Feladó: Gortva Tamás <gortva.tamas@gyor.kozut.hu>
Küldve: 2021. augusztus 2. 8:53
Címzett: Fülöpné Takács Alexandra
Másolatot kap: Kecskeméti Attila; Szabó Bernát; Szabó Csaba; Gyimóthy Ákos
Tárgy: 1 sz. főút melletti ipari terület beépítési javaslatához kapcsolódó közlekedési észrevételek
Melléletek: Javaslat 01 - 02.JPG; Javaslat 03.JPG

Tárgy: Győr, 1-es főút mentén „Nyugati városkapu” –
telepítési tanulmányterv

A Társaságunk részére megküldött, Tér-Háló Kft. által készített telepítési tanulmányterv áttekintését követően az alábbi nyilatkozatot adom.

A javaslatainkat a mellékelt két Móricka rajzon is jelöltem.

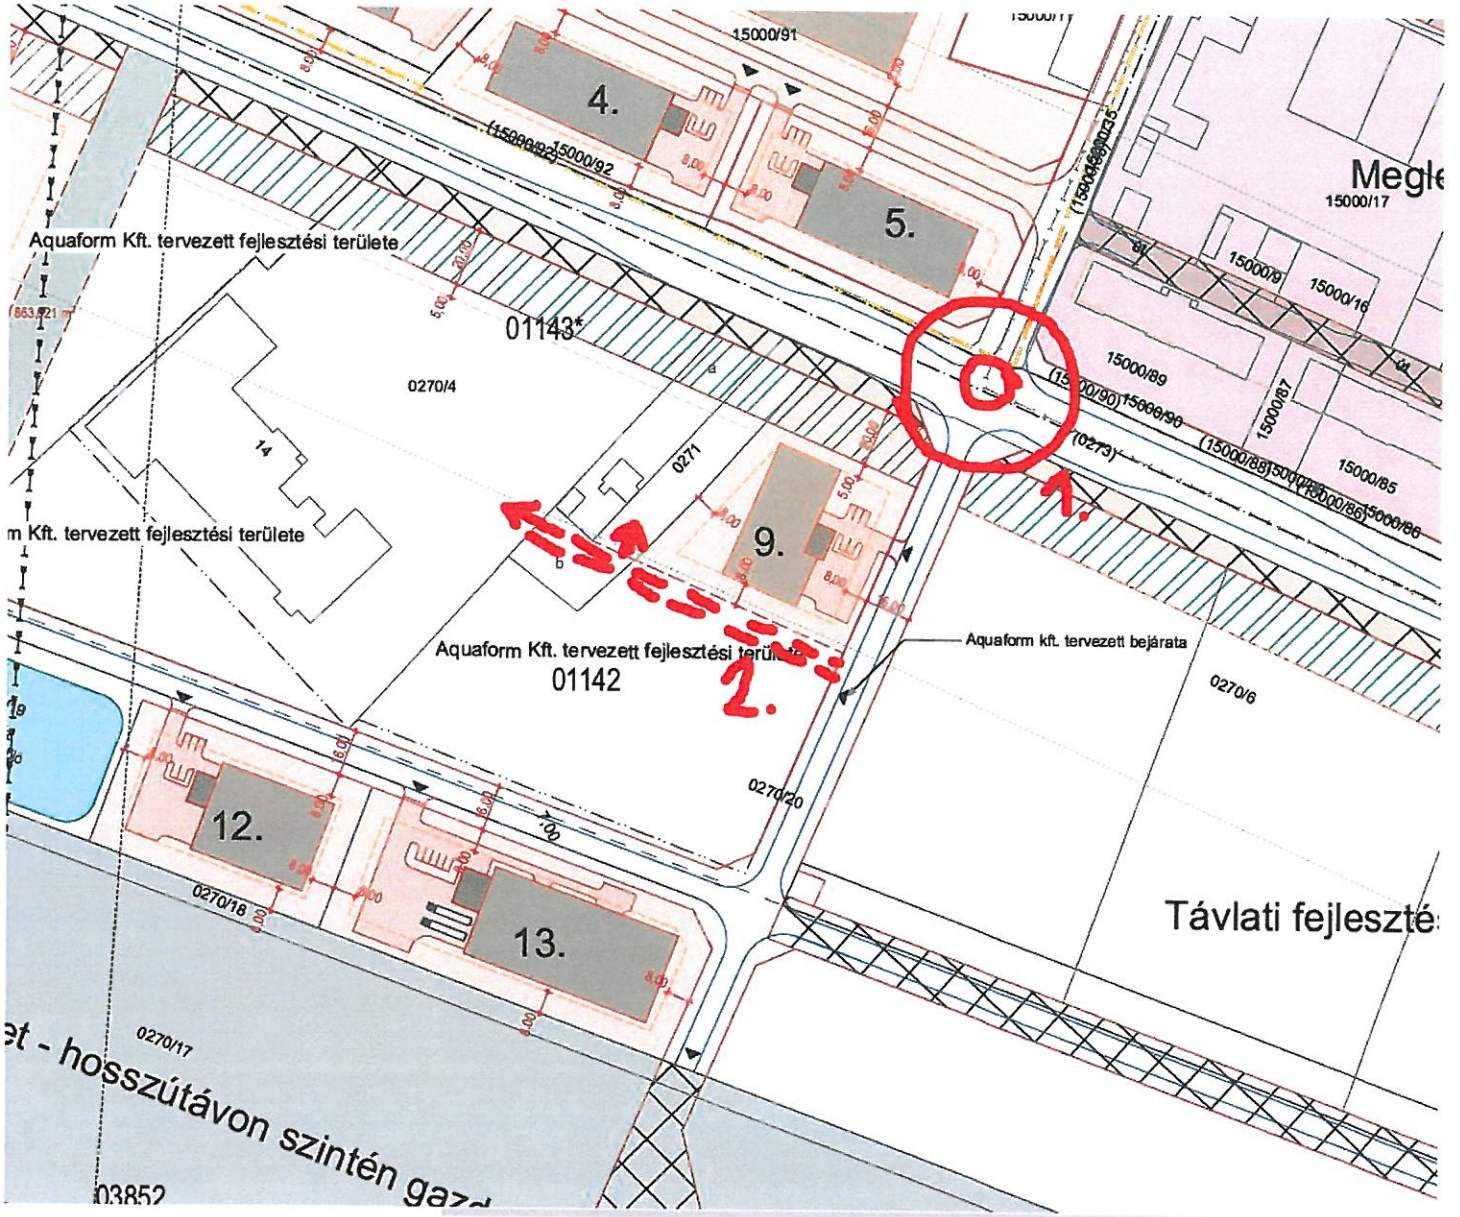
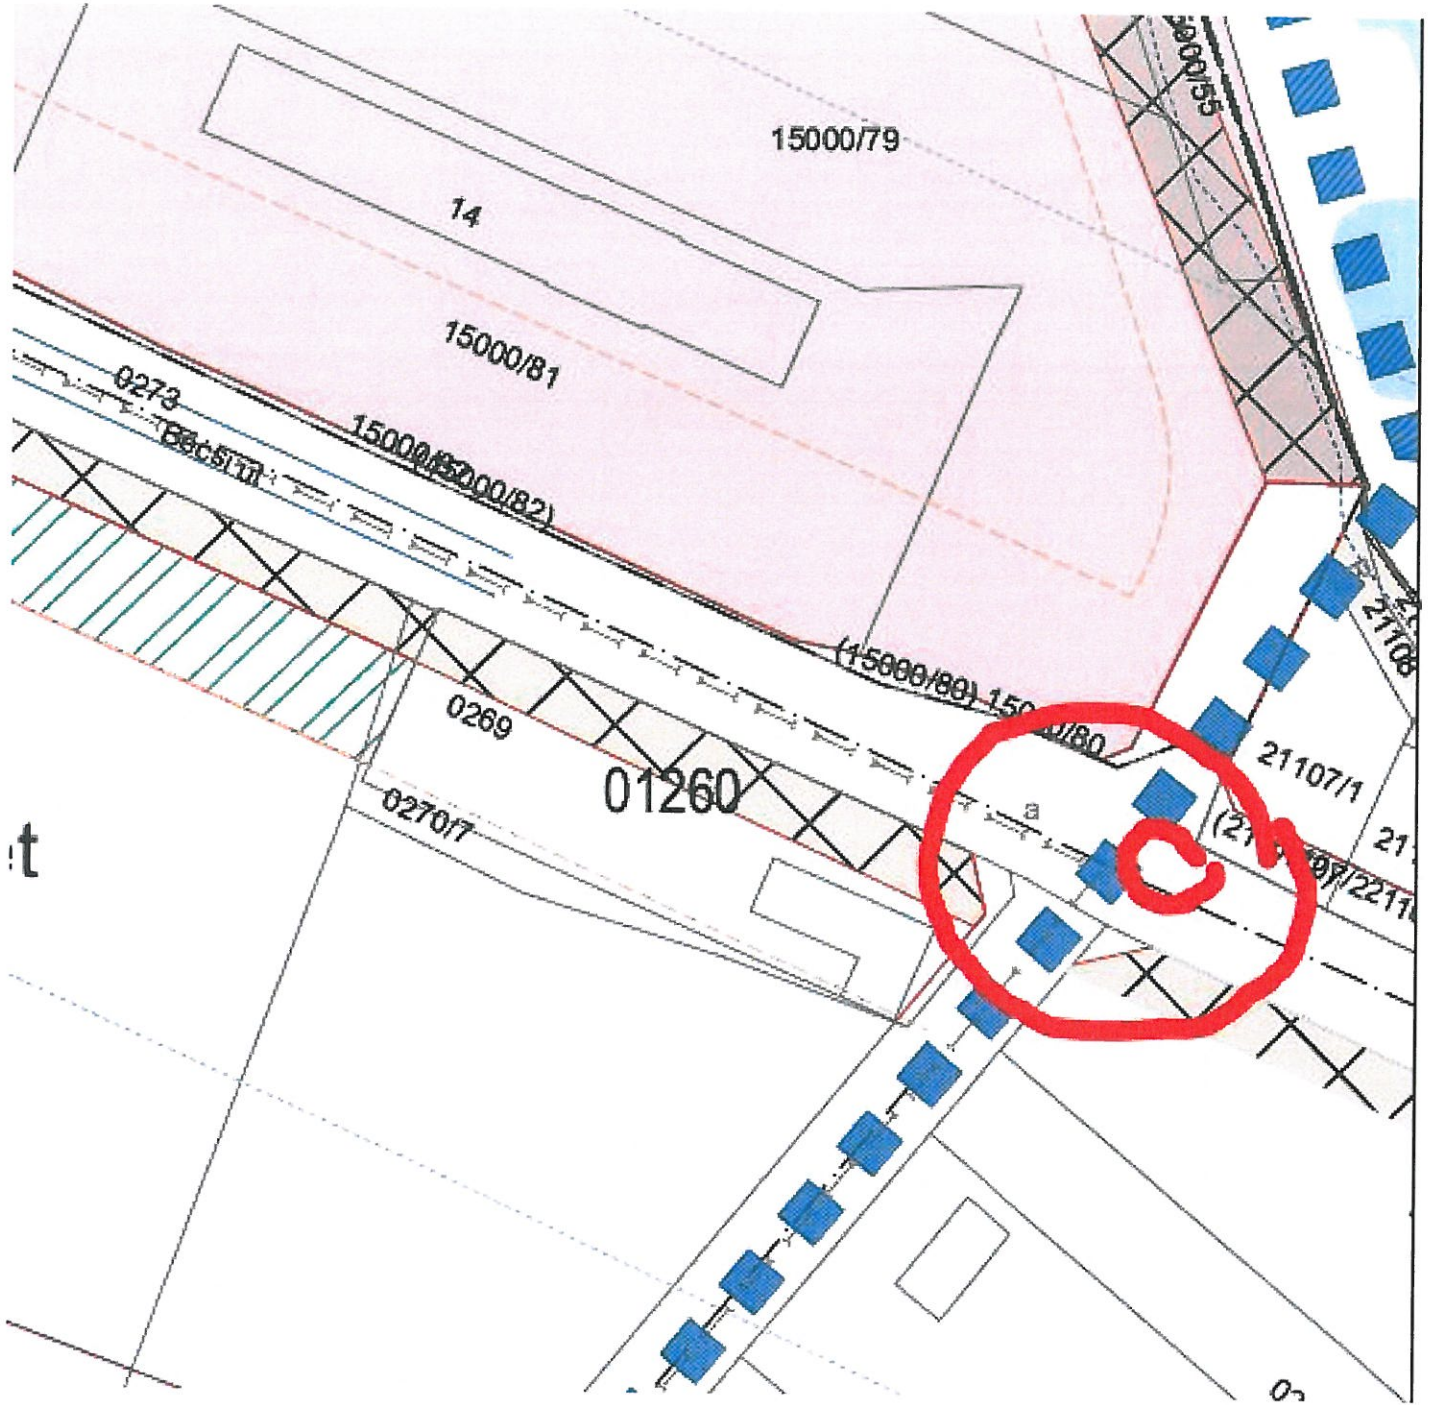
1. Az 1 sz. főút csomópont területét javasoljuk körforgalom (szükség szerint többsávós) megvalósításra is alkalmas terület nagysággal kiszabályozni. Az 1 sz. főút – 85 sz. főút csomópontban üzemelő jelzőlámpás csomópont önmagában is időszakos kapacitáshiányokkal működik. A terület fejlesztéssel további forgalom jelenik meg az útszakaszon, a meglévő ipari park csomópontjában jelzőlámpás szabályozás kiépítését célszerűen összehangoltan kellene üzemeltetni a meglévő jelzőlámpás csomóponttal, mely további kapacitás csökkentő tényezőt jelentene (Izd. 83. sz. főút bevezető szakaszának problémáit). A helyzetre enyhülést jelenhet a 813 sz. főút (Győr északi elkerülő) megépítése, viszont a beruházás megvalósulásának időpontjáról nincs konkrét információnk, ezért a jelenlegi forgalmi áramlatokkal kell hosszú távon számolni az útszakaszon.

2. A 0270/4 és a 0271 hrsz. ingatlanok közúti kapcsolatát a belső kiszolgáló úthálózatról kell biztosítani. A meglévő 1 sz. főút felőli kapubejárók megtartása esetén a közúti csomópont kialakítása/átalakítása jelentős kötöttségekkel lenne terhelt, jelentős forgalombiztonsági kockázatot jelentenének.

3. A fejlesztési terület alternatív / másodlagos feltárását jelenthetné az Ikrényi út felőli közúti kapcsolat, viszont ennek „korlátozások nélküli” kialakításához a meglévő 1 sz. főút – Ikrényi út csomópont és a „belső” csomópont megfelelő szintű kiépítése/átépítése szükséges. A főúti csomópont területét javasoljuk körforgalmú csomóponti kialakításához szükséges területtel kiszabályozni.
